新機能および補足説明について（ソフトウェア Ver.1.90）

本機はソフトウェアのバージョンアップにより、下記の新機能の追加や仕様変更を行いました。

本書では、BB-SW175／BB-SW174W／BB-SW172／BB-ST165／BB-ST162の新機能の設定方法と制約事項などについて説明します。これらの機能については、本書の内容を参照してください。また、本機に付属の取扱説明書もあわせてお読みください。

5. バージョンアップ画面にサポートウェブサイトへのリンクを追加
（取扱説明書　操作・設定編　本機のメンテナンスを行う［メンテナンス］－ソフトウェアのバージョンアップを行う［バージョンアップ］）

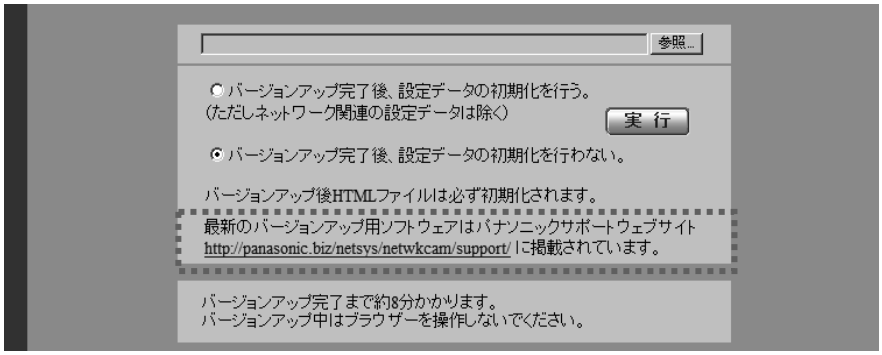
ネットワークカメラのサポート情報へのリンクを表示しています。
http://panasonic.biz/netsys/netwkcam/support/
リンクをクリックするとサポート情報が表示されます。
